ENMIENDA 2
CONVOCATORIA PÚBLICA 02/2026
CONSTRUCCION DE CENTRO DE SIMULACION DE MEDICINA Y LABORATORIOS –
PROYECTOS ARQUITECTONICO, ELÉCTRICO E HIDROSANITARIO”

En observancia al numeral 10 de la Sección I incisos 10.1, 10.2 y 10.3 establecidos en el pliego de condiciones publicados en la página web de la Universidad Católica Boliviana “San Pablo”, en fecha 30 de abril de 2026, referido a las aclarativas y enmiendas al Pliego de Condiciones de la Convocatoria Publica 02/2026. Se aclara y rectifica lo siguiente:

ACLARATIVA 1. Revestimiento con chapa galvanizada exterior Munte en anfiteatros.

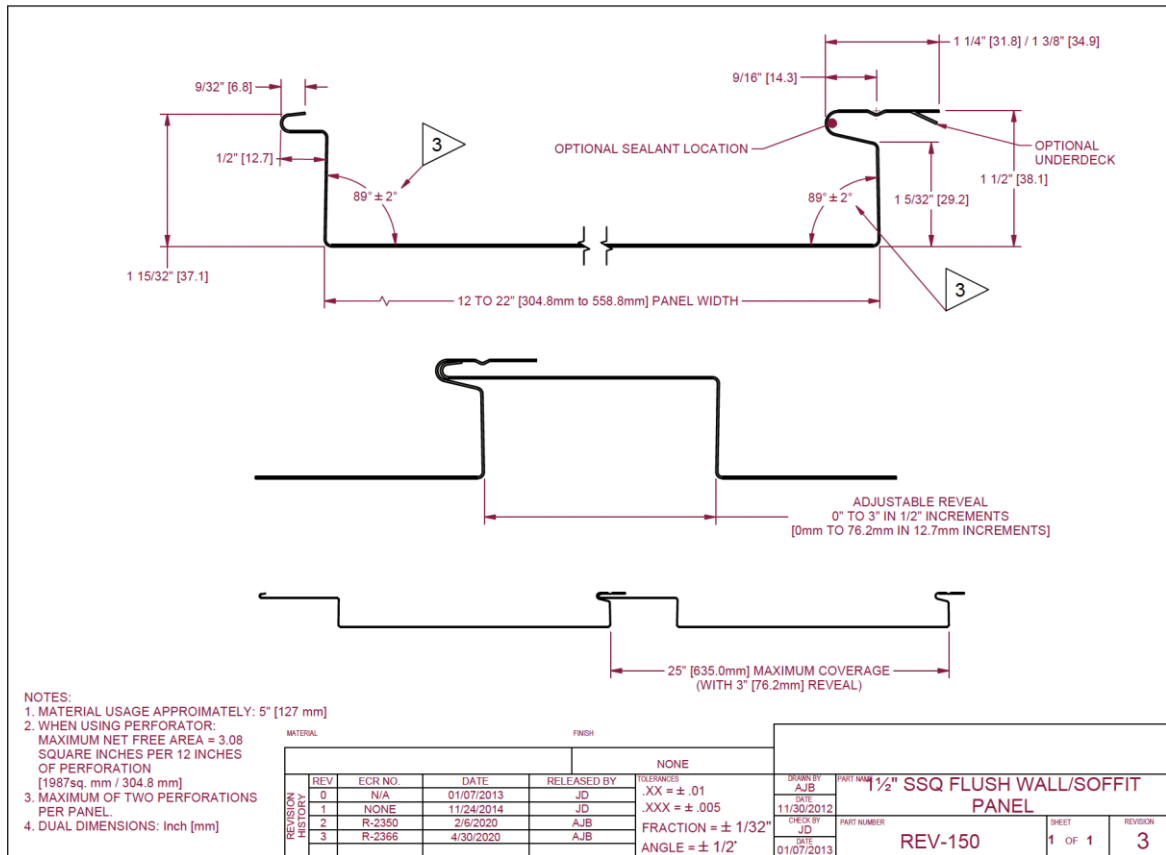
Para el revestimiento Munte comunicarse con el proveedor local PRAXIS. Ellos proporcionarán la información de los materiales y forma de colocación:
